MG3型定量バルブについて

MG2バルブからの変更内容

図 1

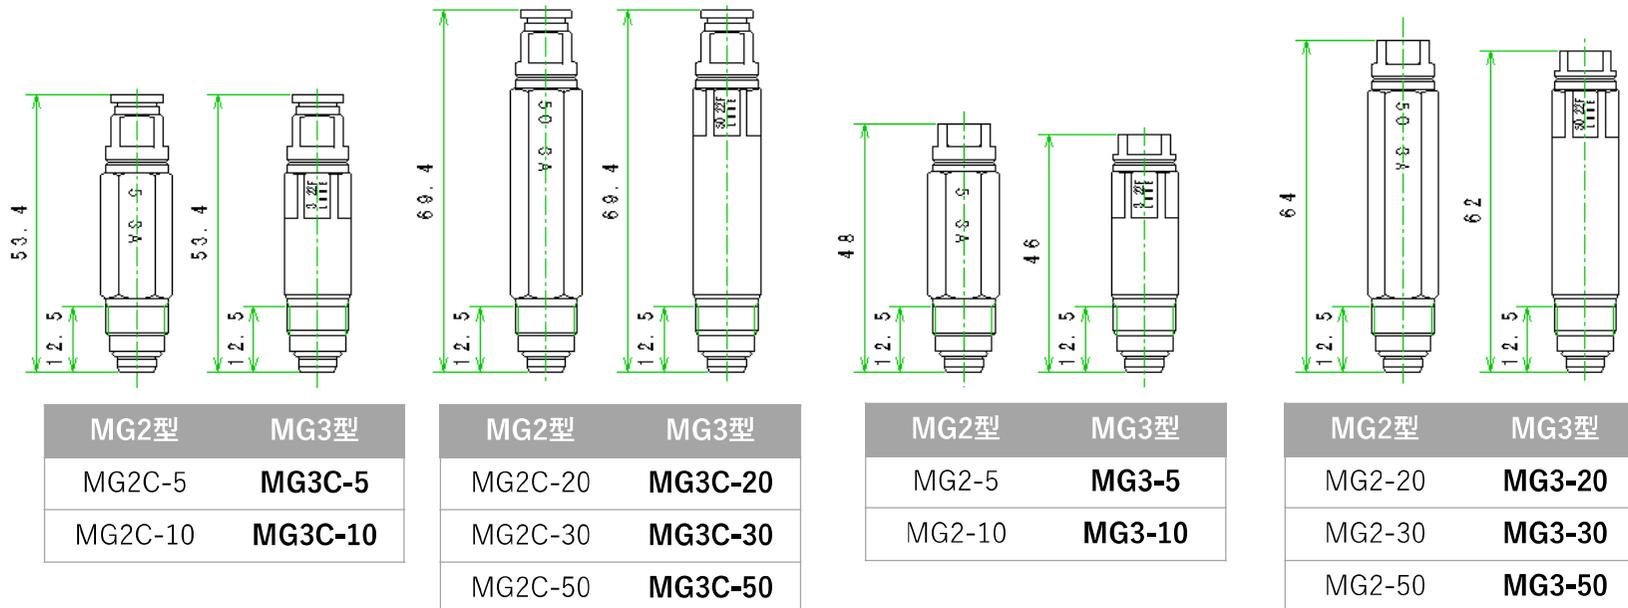
●寸法(下記図参照)

青：シート位置
赤：配管突き当たり位置

※配管のシート、突き当たる位置は変わらない。

※配管のシート位置、突き当たる位置が1mm深くなる。(図1)
